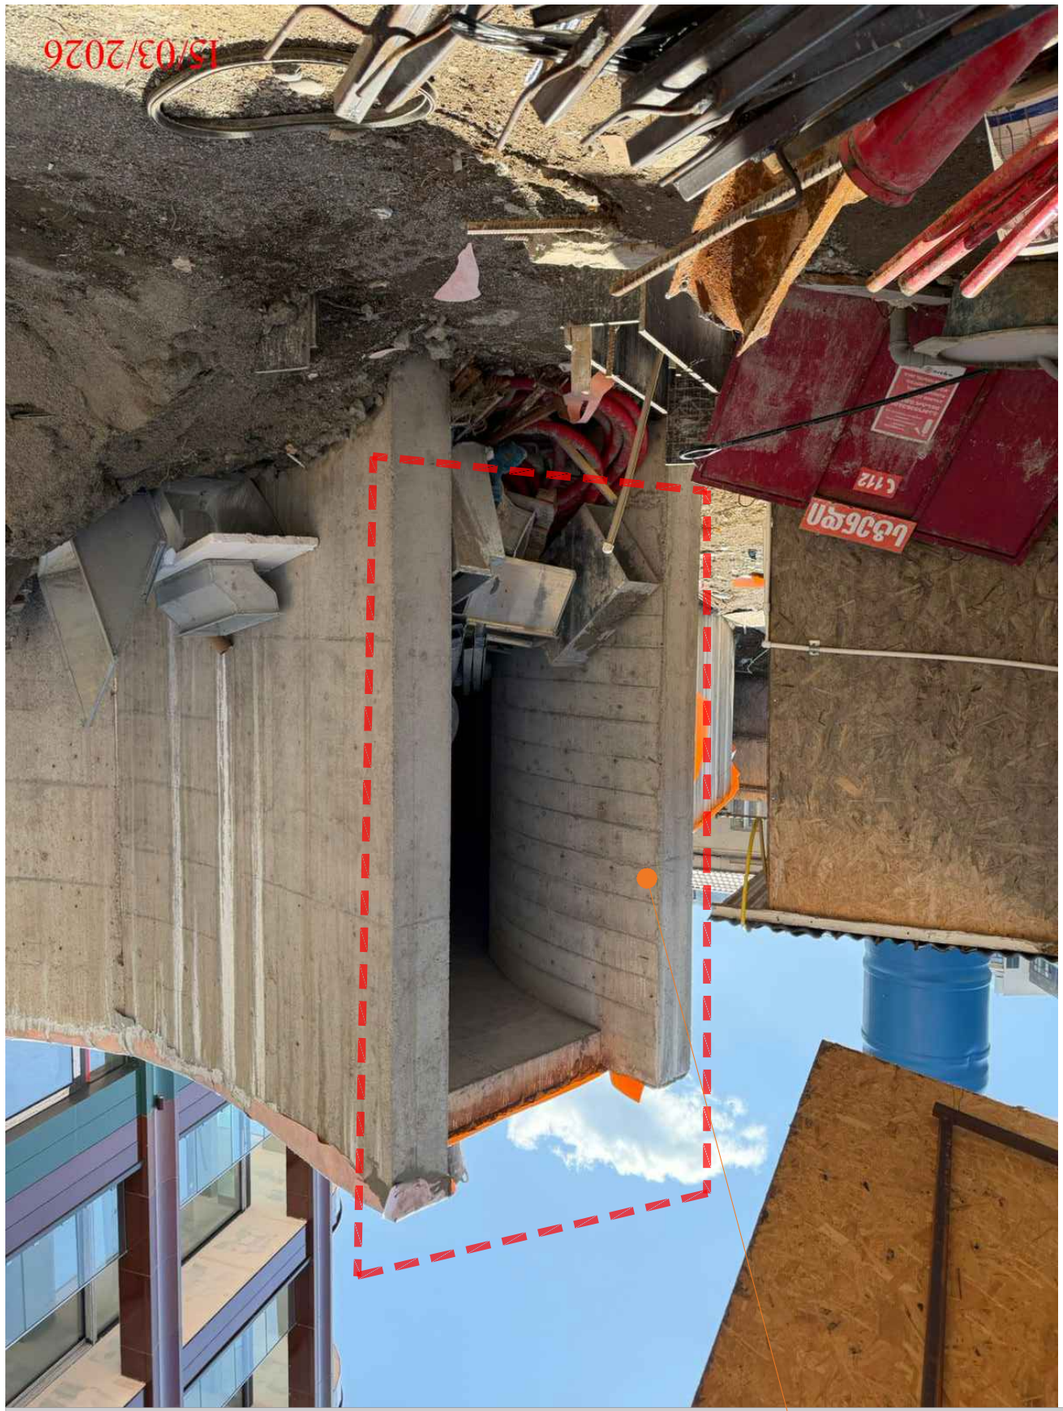
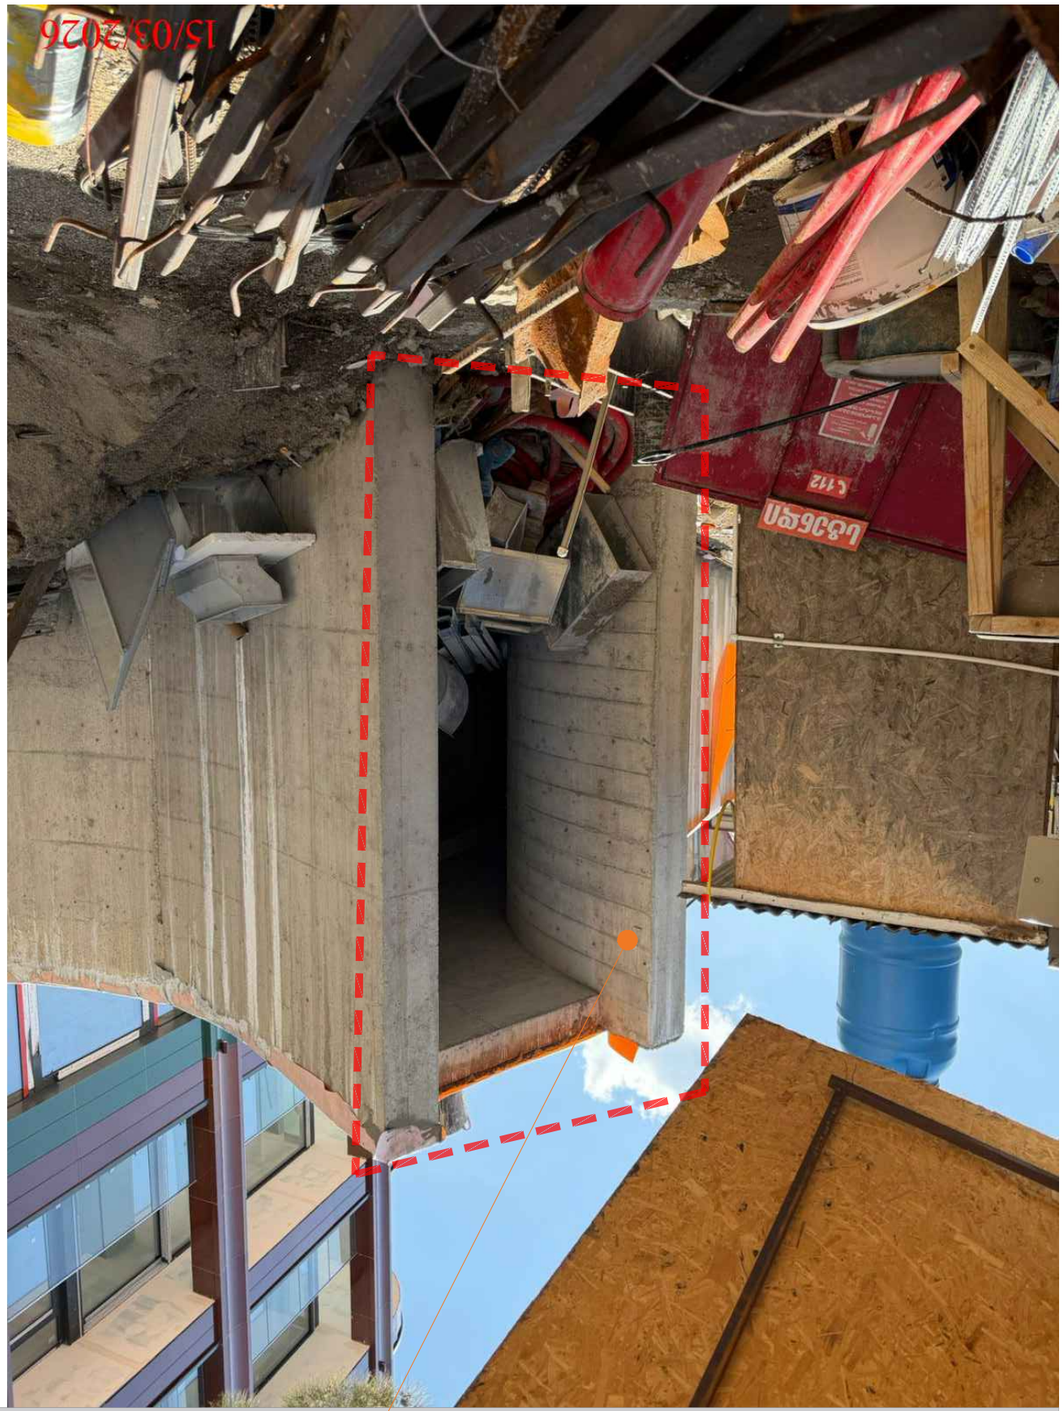
გებმა +0.000 ნიშნულზე: "ა" ღერძის გასწვრივ, შეიცვალა შენობის შემომზღუდავი ღობის ვიზუალი.

"4-1" ფასადზე
შეიცვალა ფასადის მოპირკეთება. კერამიკული ფილების მაგივრად იქნება თუნუქის ფშრცელი. ცვლილებას არ მოუხდენია ზეგავლენა ენერგოეფექტურობაზე.

შეიცვალა "ე"-"დ" ღერძებს შორის არსებული ფასადის მოპირკეთება. კერძოდ შეიცვალა ფილების ფერი. ცვლილებას არ მოუხდენია ზეგავლენა ენერგოეფექტურობაზე.

გეგმა +0.000 ნიშნულზე:
"ე" ღერძის გასწვრივ არსებულ ტერასაზე
დაემატა პერგოლა, ტერასის ფართობის და
კონფიგურაციის ცვლილების გარეშე.

+21.400 ნიშნულზე შეიცვალა პერგოლის გაბარიტები. დაკორექტირდა შახტების სიმაღლე და გაბარიტები.

ამჟამად პერგოლა და შახტები განხორციელებულია შეთანხმებული პროექტის მიხედვით. შეიცვლება პერგოლის დგარების რაოდენობა.

შეიცვალა "დ"-"ა" ღერძებს შორის არსებული ფასადის მოპირკეთება.
კომპოზიტური პანელის მაბივრად იძნება შელესვა, შეფითხვნა, შეღებვა RAL7006 ფერის შესაბამისი.
ცვლილებას არ მოუხდენია ზეგავლენა ენერგოეფექტურობაზე.

გეგმა +0.000 ნიშნულზე: მთავარი შესასვლელის წინ არსებულ მონაკვეთში დაკორექტირდა კვ კოეფიციენტის კონტური. ცვლილება აისახა დენდროლოგიურ პროექტში.
